Eindverslag participatie Gemeente Beekdaelen

Planbureau Ruimte

Projectnaam:	Reconstructie Romenkamp eo te Oirsbeek
Projectleider:	JL de Leon Adams
Zaaknummer:	Z/25/212924

Toelichting:

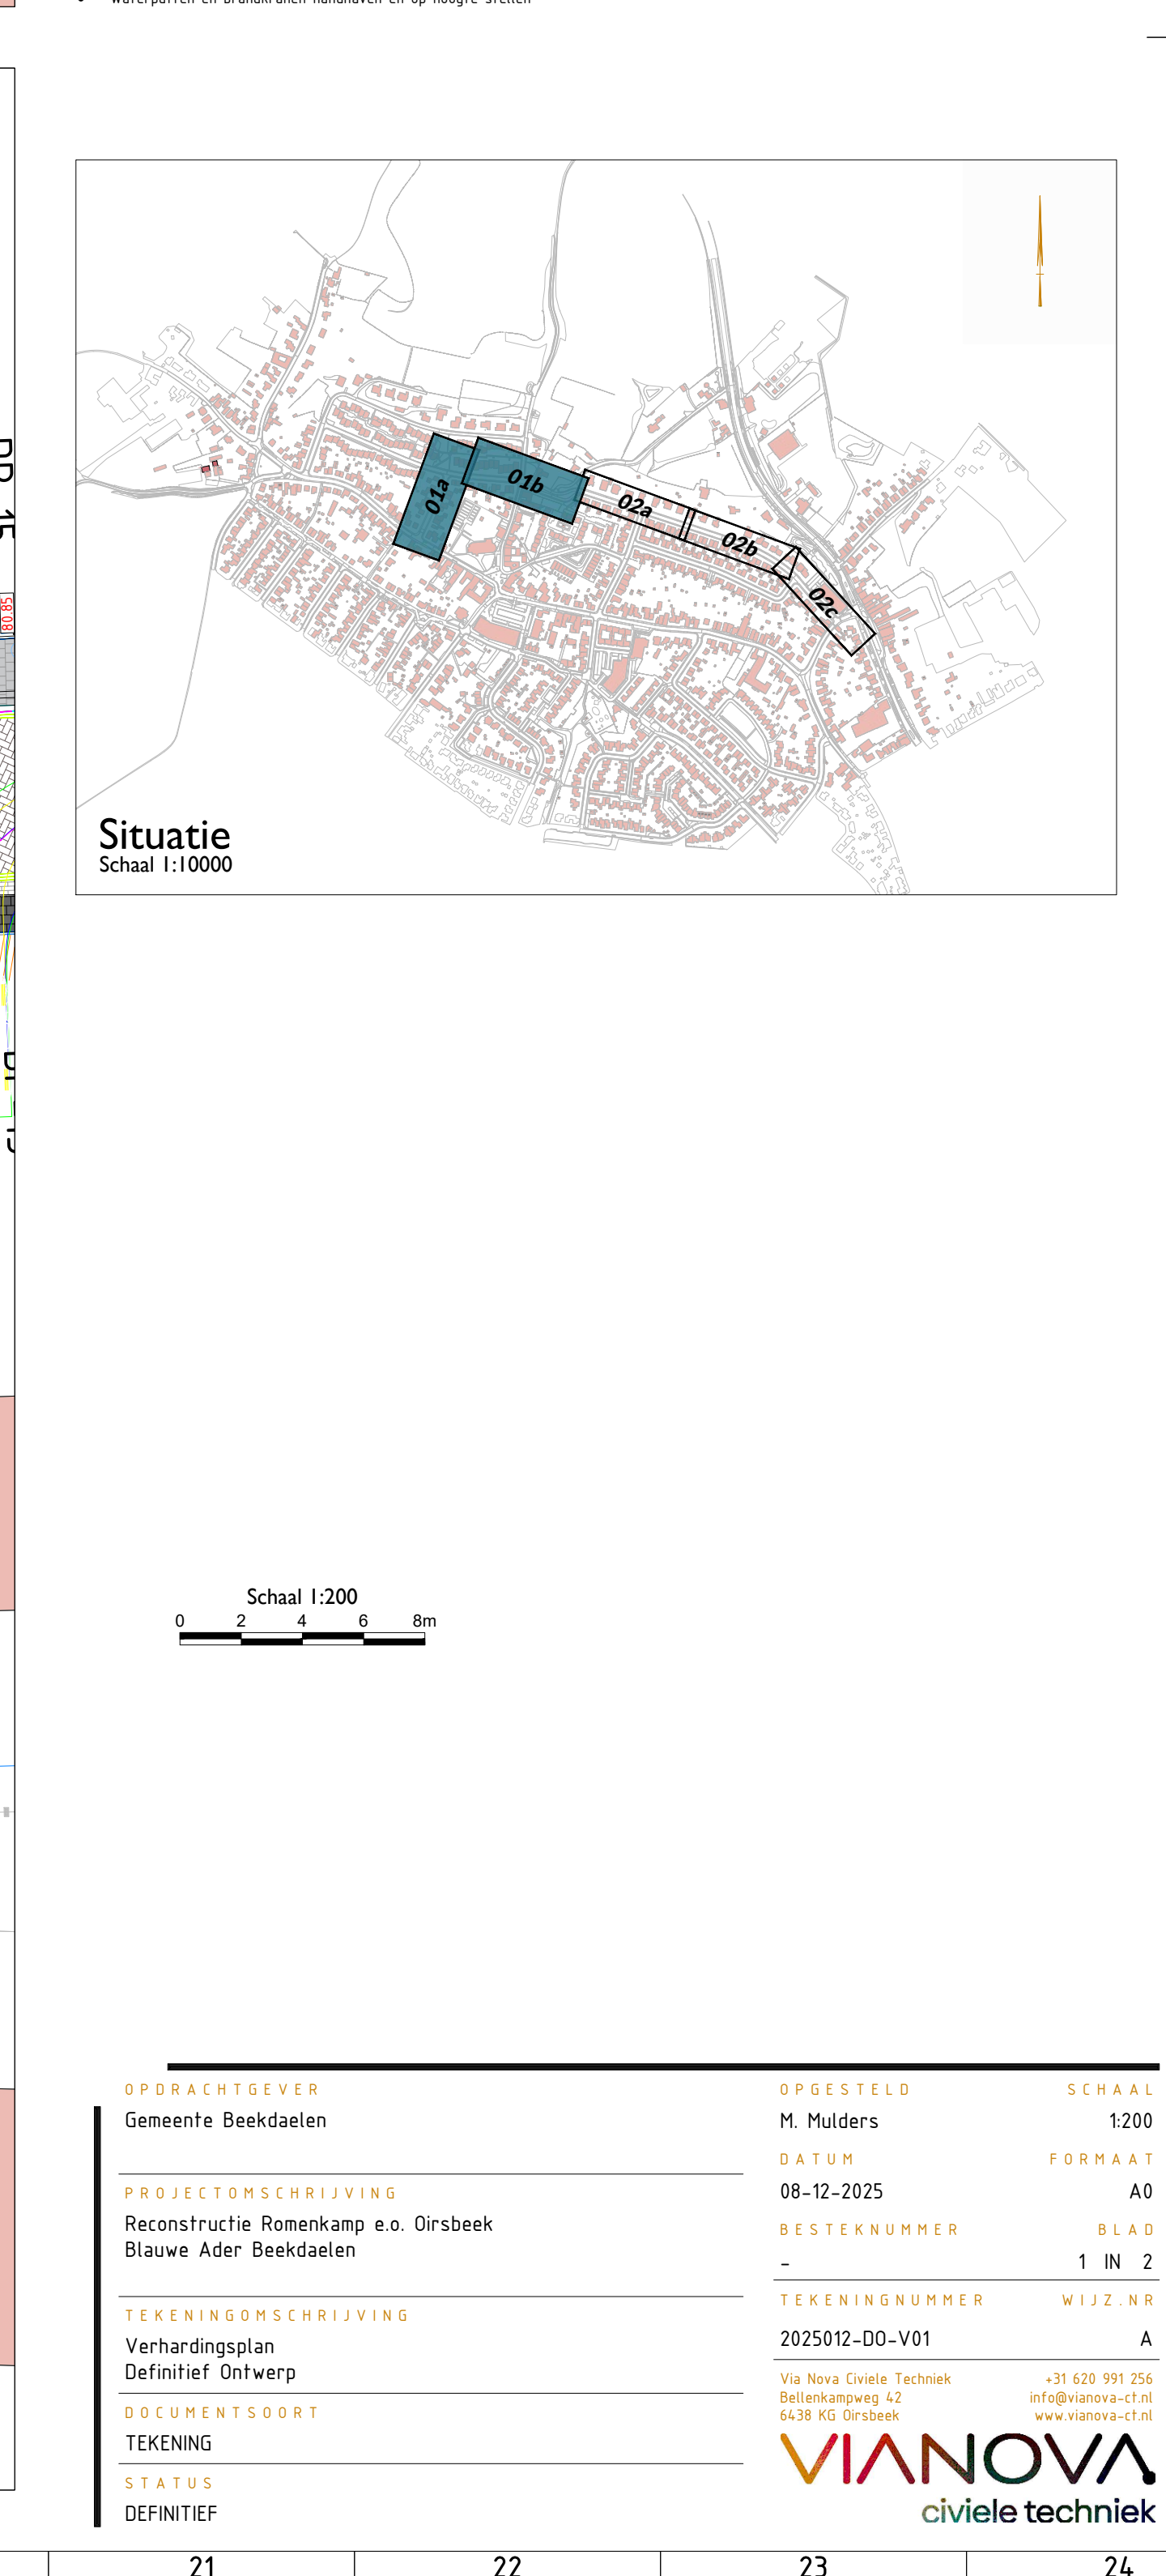
De vragen en zienswijzen hebben geleid tot een aantal aanpassingen in het ontwerp.

- a. In de zogenaamde S-bocht wordt een robuuste groenstructuur voorzien;
- b. Er zijn een groot aantal parkeerplaatsen toegevoegd in de straten Drossaertweide en Romenkamp.

Bijlage A: Draaicirkelanalyses

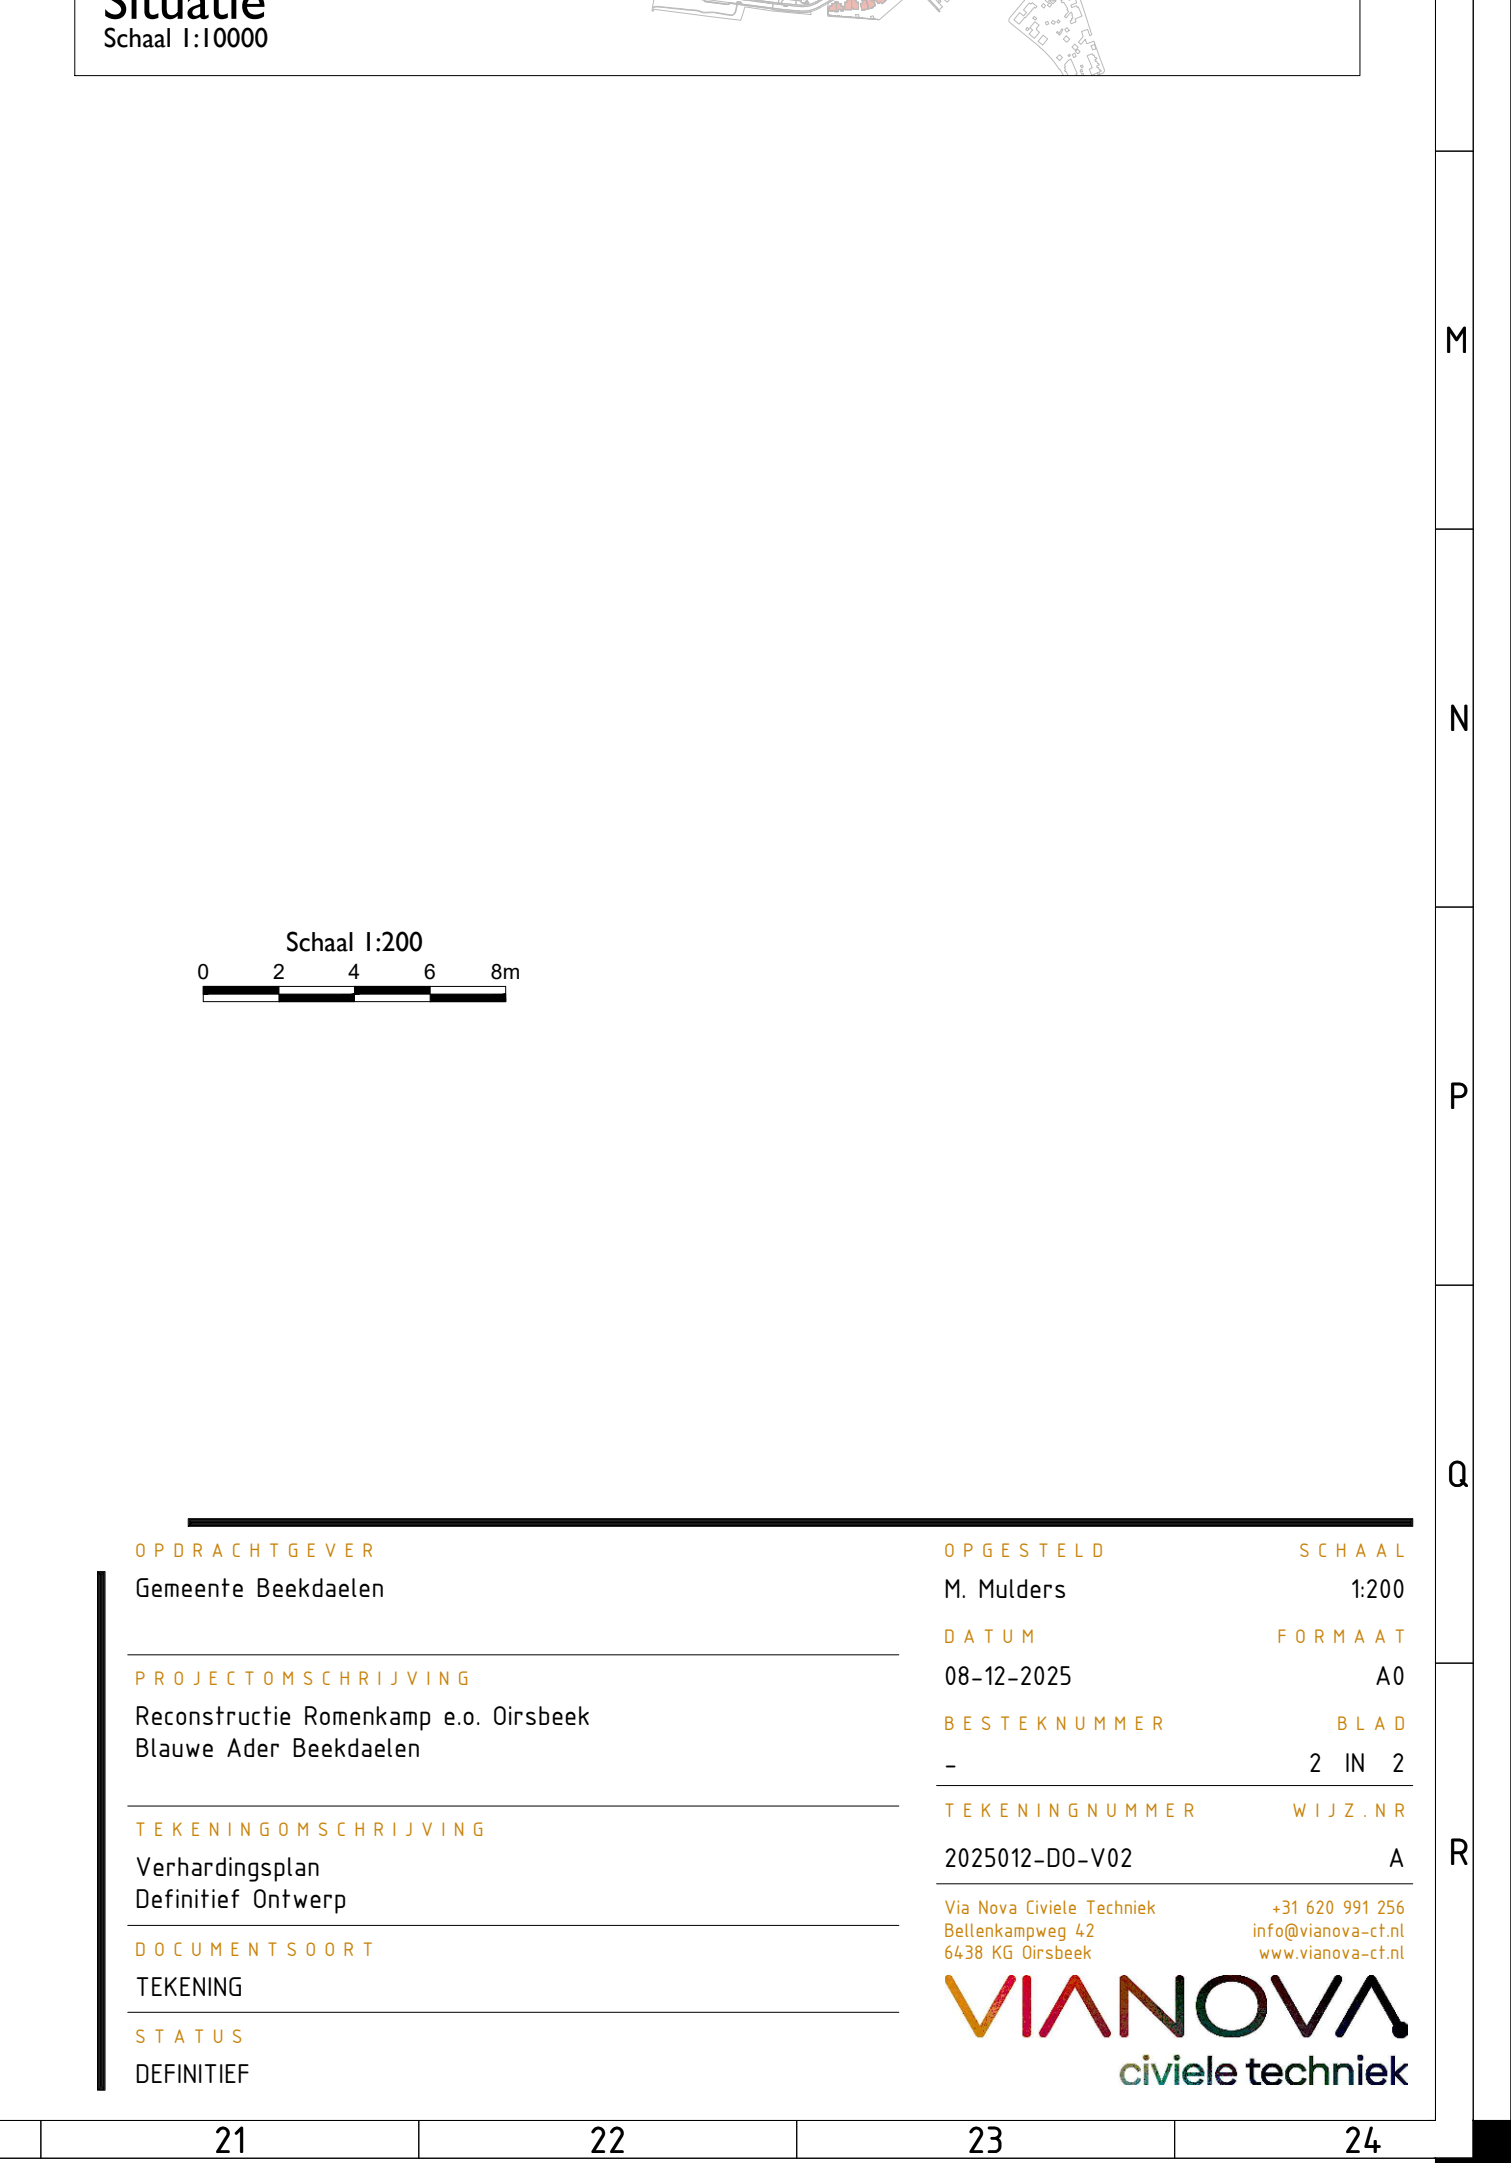
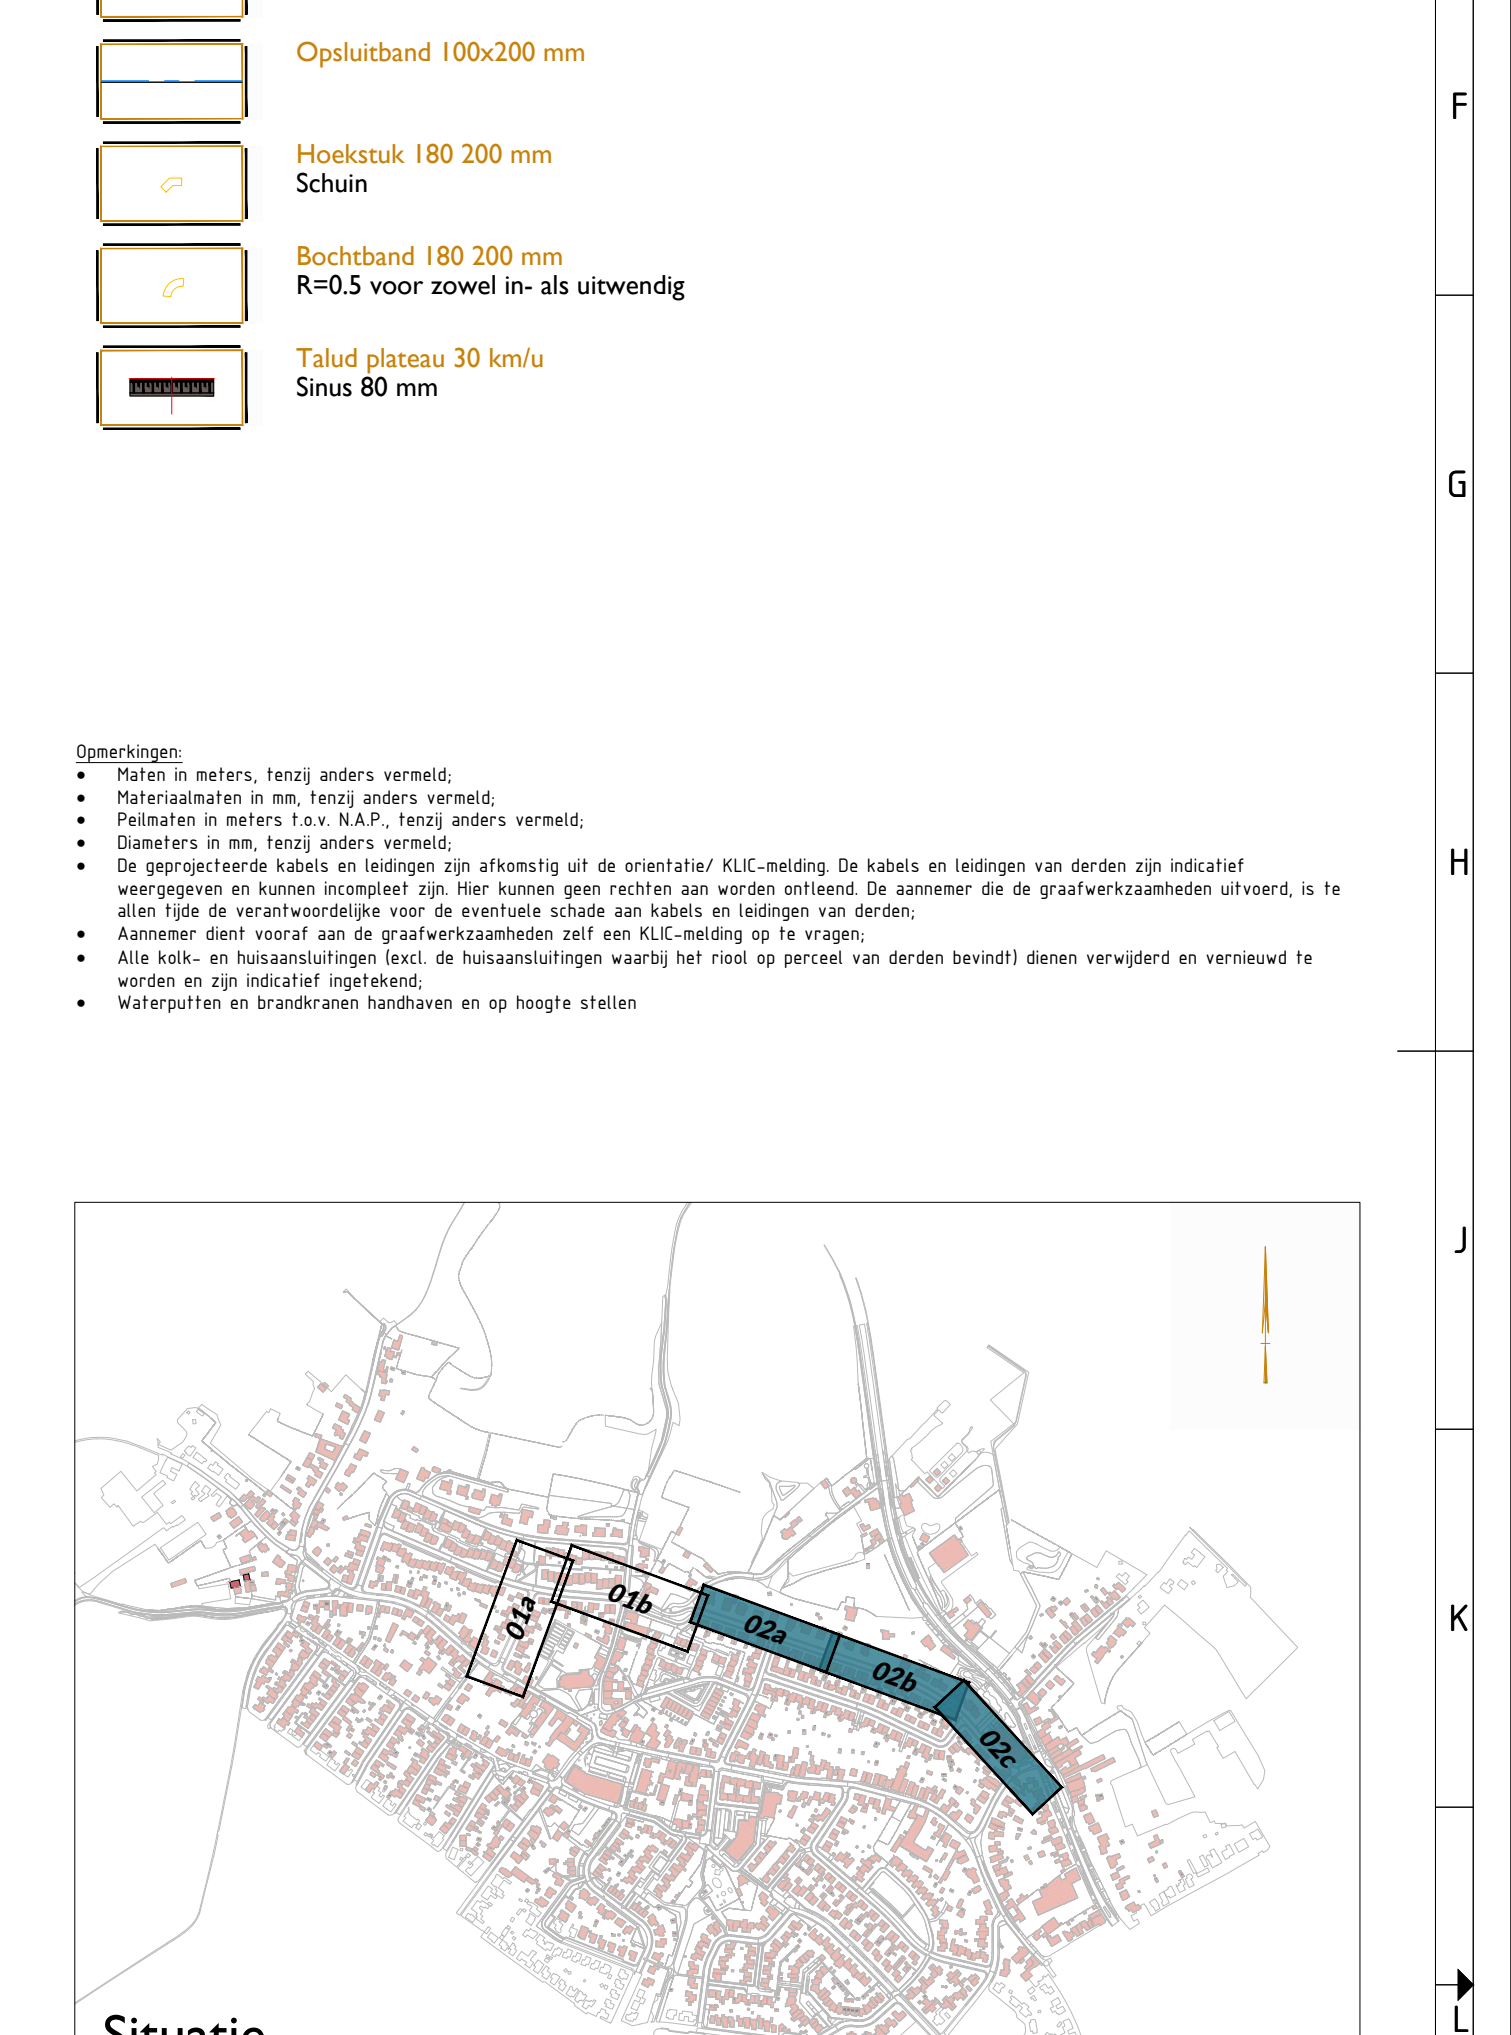
4.	Weinig ruimte voor in- en uitdraaien met auto van inrit. Graag oprit stuk breder, zodat we niet steeds over stoeprand moeten rijden. Misschien kunt u aangeven of dit al op tekening staat en hoe breed de oprit wordt in de nieuwe situatie?	De breedte van de bestaande inritten blijft in het nieuwe ontwerp behouden. Verbreding van inritten wordt in principe niet voorzien, aangezien dit ten koste zou	Nee

gaan van de beschikbare parkeerruimte in de openbare ruimte. De gemeente heeft de toegankelijkheid van de inritten beoordelen aan de hand van draaicirkelanalyses (zie bijlage A). Indien een bewoner specifieke wensen heeft ten aanzien van het verbreden van een inrit, kan hiervoor een aanvraag worden ingediend bij het team Wegen. Aan een dergelijke aanvraag zijn kosten verbonden en deze wordt beoordeeld op basis van de geldende beleidskaders en ruimtelijke mogelijkheden. De aanleg van parkeerfaciliteiten is heroverwogen (zie bijlage B). De trottoirs worden aan 1 zijde van de weg verbreed, waardoor er meer ruimte ontstaat voor voetgangers, in het bijzonder voor mensen die gebruikmaken van een rolstoel, rollator of scootmobiel. Dit draagt bij aan een toegankelijke en inclusieve inrichting van de openbare ruimte.
